# FACHADA

ANSES DIRECCION DE OBRAS E INFRAESTRUCTURA			
OBRA: AMPLIACION UDAI MAIPU			PLANO N°
PLANO: ARQUITECTURA—FACHADAS			AR—04
PROYECTO: AVR	DIBUJO: AVR—MJN	ARCHIVO: MAIPU.CUYO.AMPLIACION.18.08.21.DWG	FECHA: 18.08.21
TODAS LAS MEDIDAS SERAN VERIFICADAS EN OBRA POR EL CONTRATISTA PREVIO A SU EJECUCION			OBRA: 00 ESCALA: 1:100

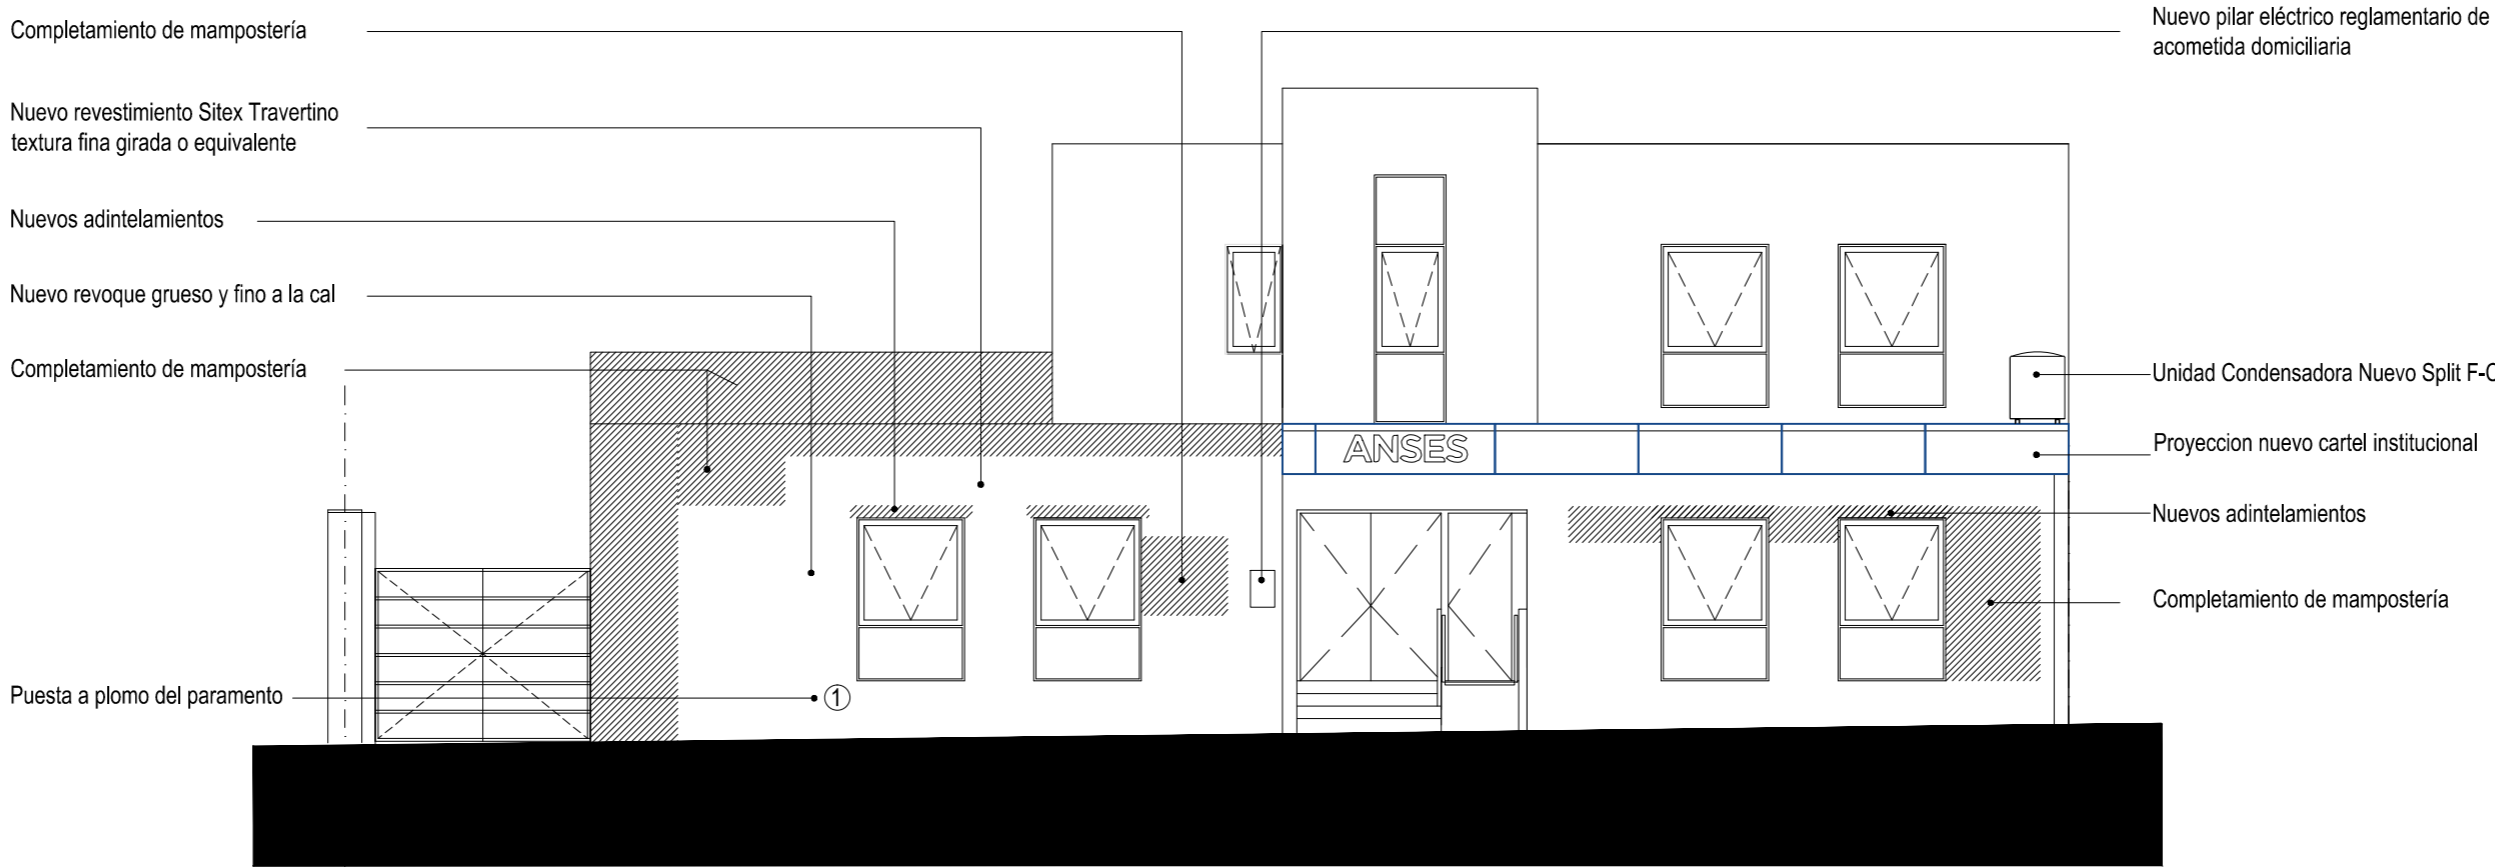
① DEBERÁ EJECUTARSE UN NUEVO REVOQUE EN LA TOTALIDAD DEL PARAMENTO O PICARSE LA SALIENTE INFERIOR DE LA MAMPOSTERÍA PARA SU PUESTA A PLOMO
